対策箇所説明図

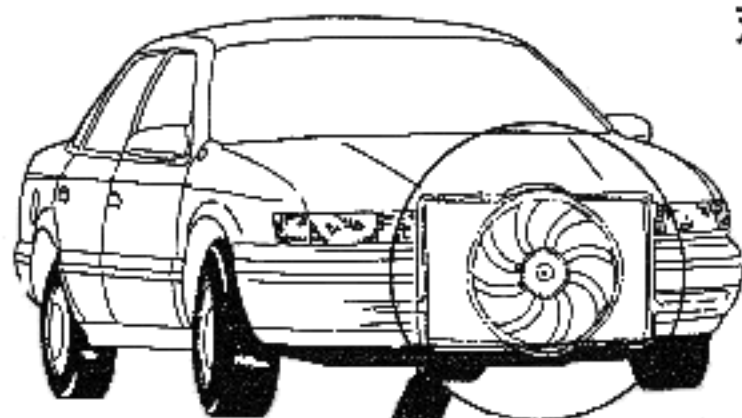
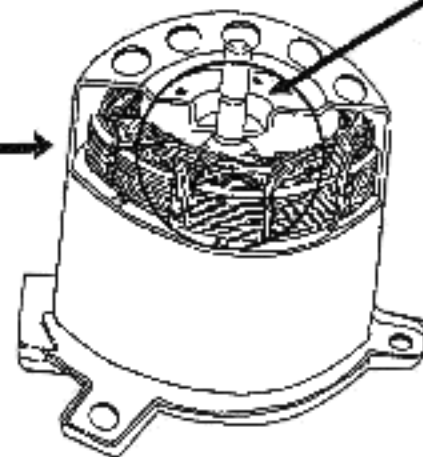
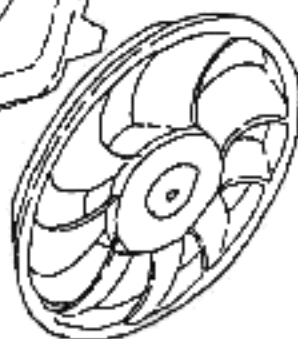
基準不適合発生箇所

原動機を冷却する電動ファンモーターの軸受取付部の寸法に不適切なものがあるため、そのままの状態で使用が続けると、軸受部のベアリングが固着して当該モーターが作動しなくなり、オーバーヒートに至るおそれがある。

対策内容

軸受取付部の仕上げ精度を向上させた。
なお、対策作業完了車には、識別のためファンシュラウド右上に黄ペンキを塗布する。
